**ПРОБКИ РЕЗЬБОВЫЕ С НАСАДКАМИ С УКОРОЧЕННЫМ
ПРОФИЛЕМ ДЛЯ ТРУБНОЙ ЦИЛИНДРИЧЕСКОЙ
РЕЗЬБЫ ДИАМЕТРОМ от 1 3/4" до 3 3/4"**

ГОСТ
18926—73

Изменение № 1 ГОСТ 18926—73 Пробки резьбовые с насадками с укороченным профилем для трубной цилиндрической резьбы диаметром от 1 3/4" до 3 3/4".
Конструкция и основные размеры

Черт. 2

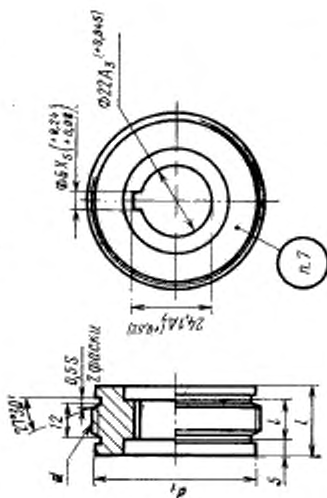
Пункт 3. Чертеж 2. Заменить обозначение полей допусков: X_5 на B12, A_7 на H14, A_3 на H9;
